### 设计变更, 补充通知单

工程编号: 201805007SH  
专业: 建筑  
日期: 2021.11.30  
共 1 页 第 1 页

建设单位: 洛阳浩德置地有限公司  
工程名称: 开元壹号62#地块设计项目  
子项: 幼儿园  
通知单编号: 建始变更038

图名 DRAWING TITLE  
附图-01

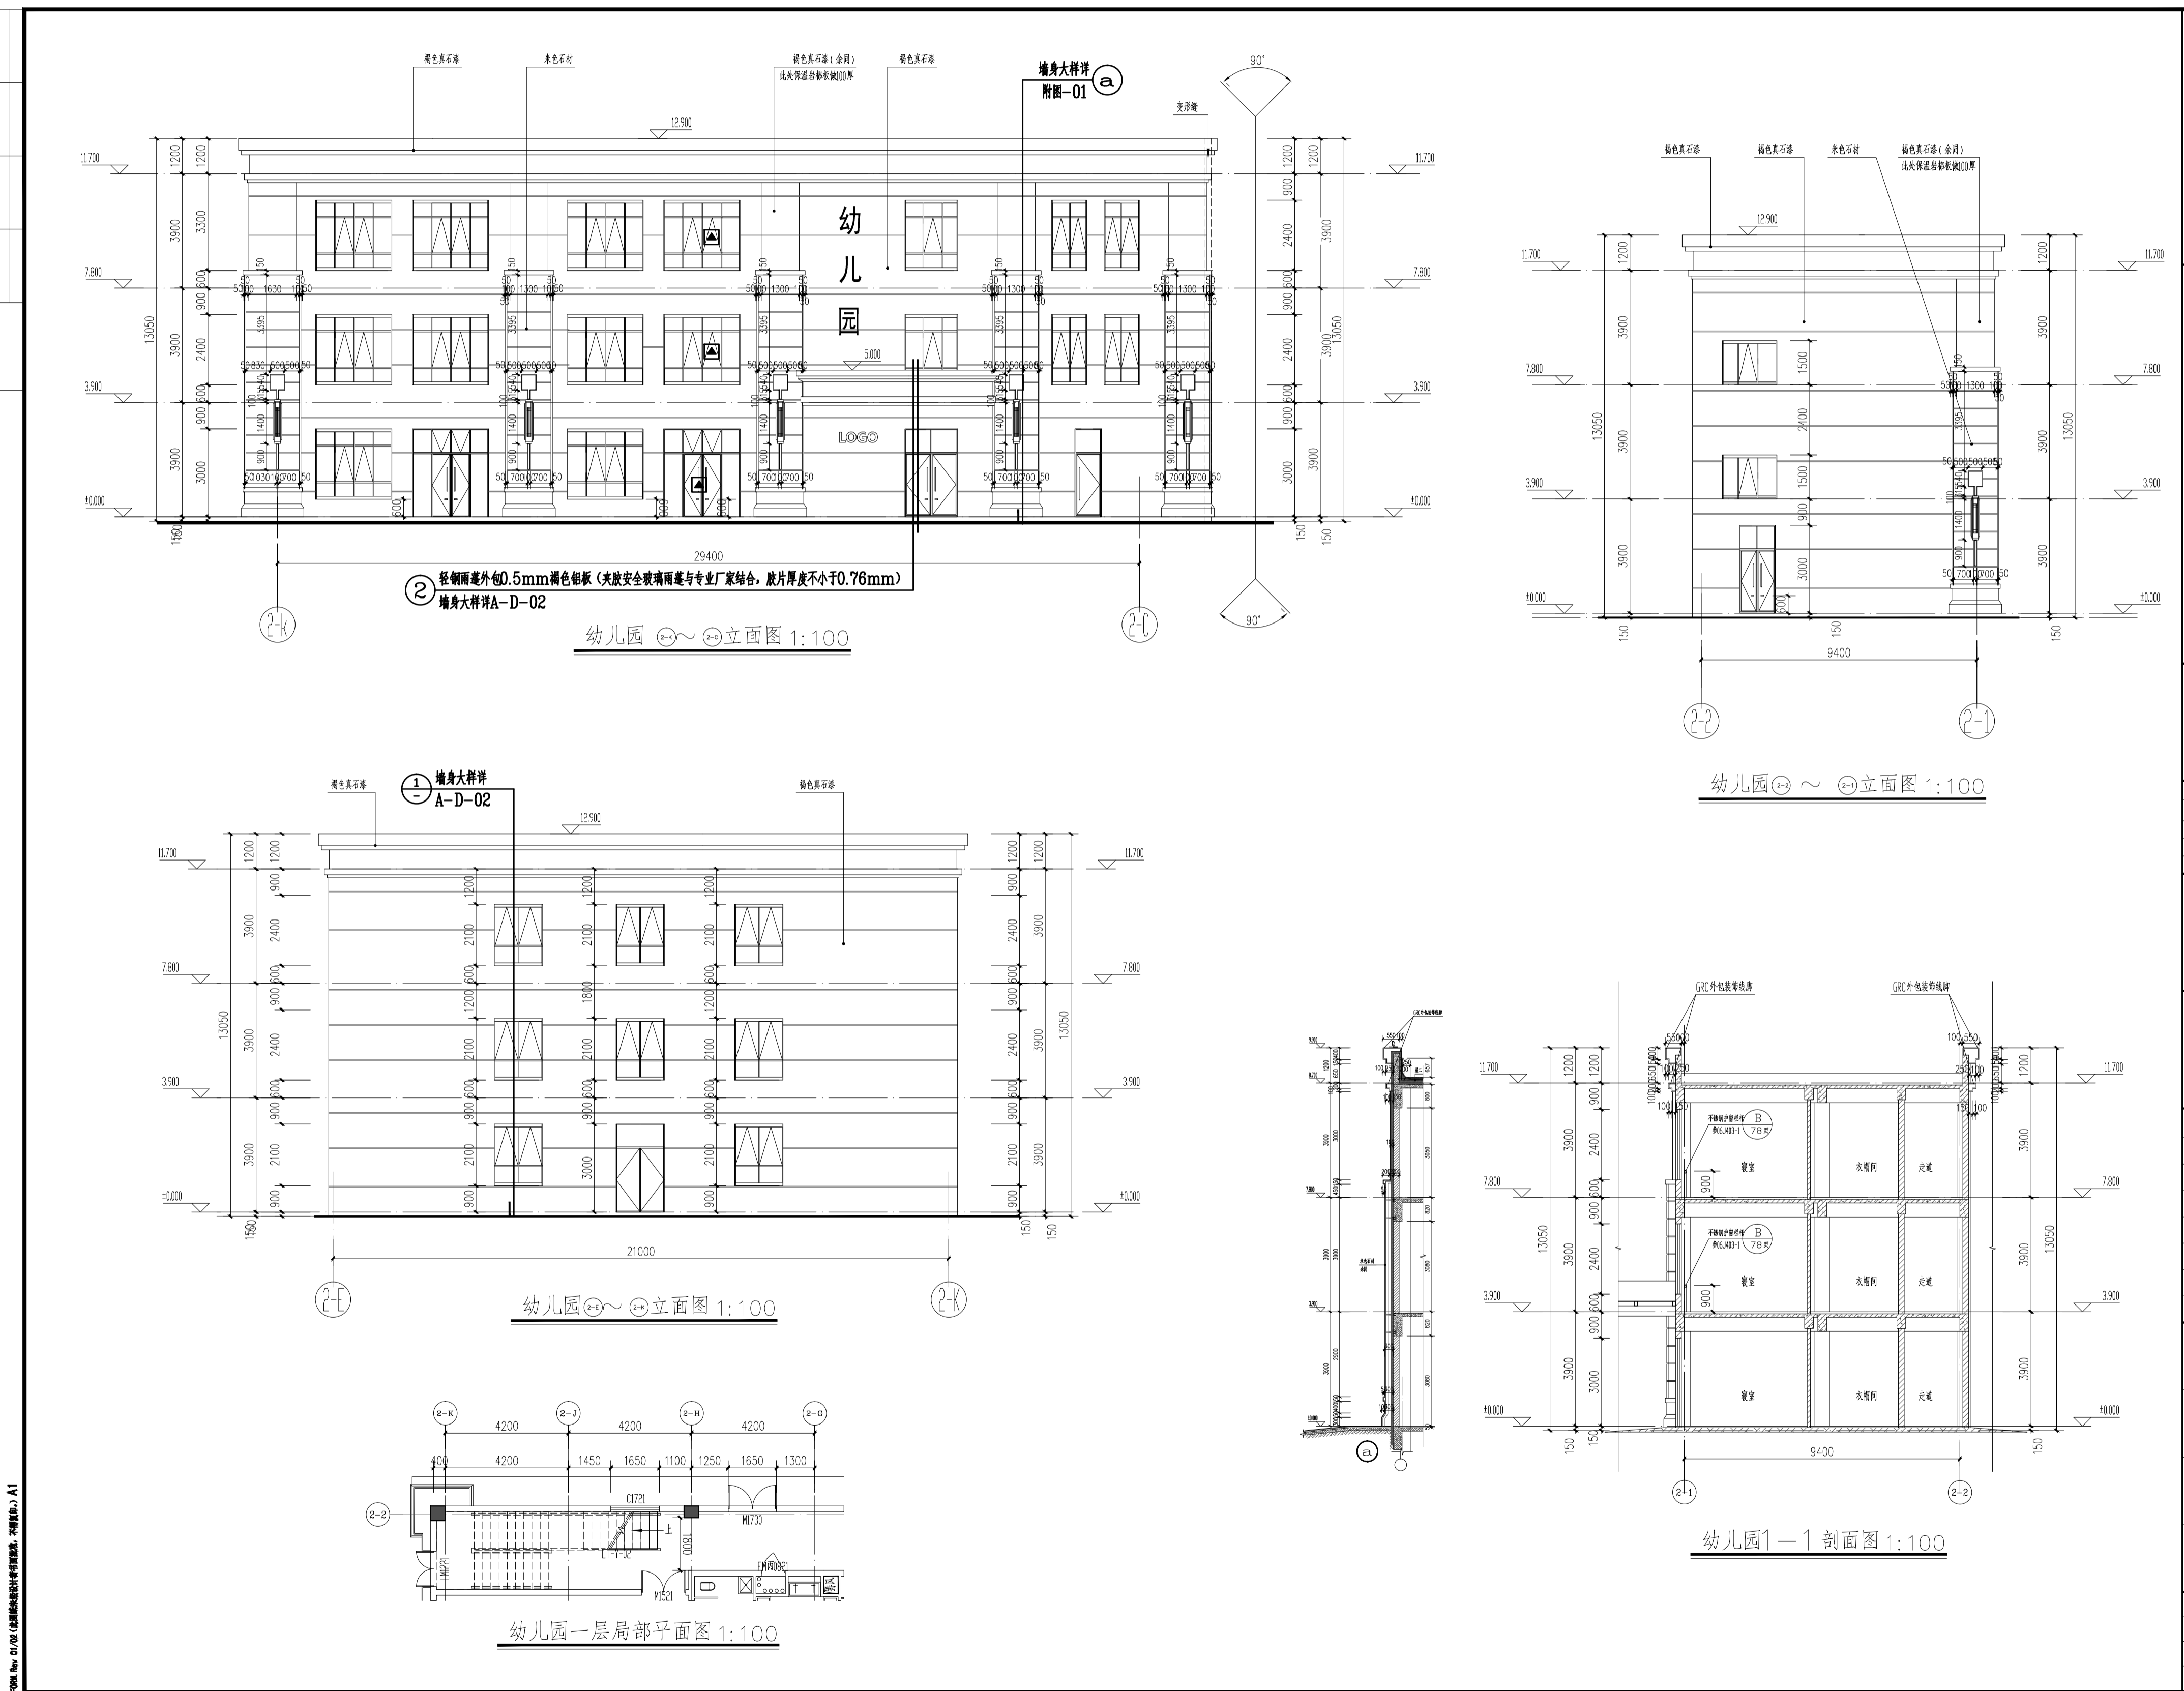
1. 幼儿园外立面干挂石材改为真石漆, 详附图-01.
2. 幼儿园一层平面2-2轴交2-H轴~2-G轴, 原来外平开门C1721改为外平开门M1730, 详附图-01.
